SERVICE INFO – INA 0083

Διορθωτικά μέτρα για θορύβους στην περιοχή του ιμάντα αξεσουάρ σε Ford Transit

Κατασκευαστής:	Ford
Μοντέλο:	Transit
Έτος μοντέλου:	2000 – 2007
Κινητήρας:	2.0 D
Κωδικός ανταλλακτικού:	535 0223 10

Εικόνα 1: Αλλάζοντας μια συμπαγή τροχαλία σε μία τροχαλία με κασάνια

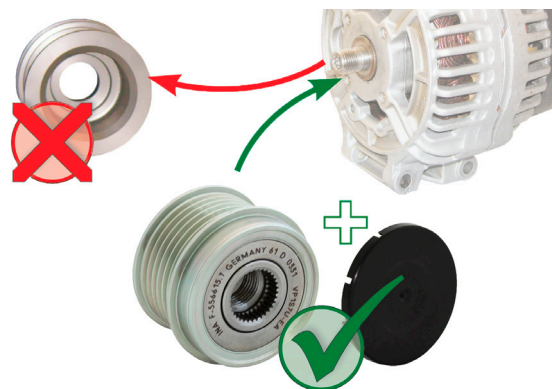
Λόγω των δυνατών, δυναμικών κινήσεων του ιμάντα πολύ – V, είναι πιθανό να παράγονται έντονοι θόρυβοι με συμπαγή τροχαλία δυναμό.

Σαν τεχνική λύση, η Schaeffler Automotive Aftermarket προσφέρει μια τροχαλία δυναμό με κασάνια OAP για αυτά τα αυτοκίνητα. Αυτό μειώνει τα δυναμικά φορτία στον ιμάντα αξεσουάρ, και αποτρέποντας έτσι το θόρυβο.

Εικόνα 2: Κατά την τοποθέτηση της τροχαλίας δυναμό με κασάνια σε ένα δυναμό Bosch, πρέπει να χρησιμοποιείται ένας αποστάτης με πλάτος 1.4 mm!

Η Schaeffler Automotive Aftermarket συνιστά την μετασκευή των αυτοκινήτων που επηρεάζονται με μια τροχαλία δυναμό με κασάνια 535 0223 10.
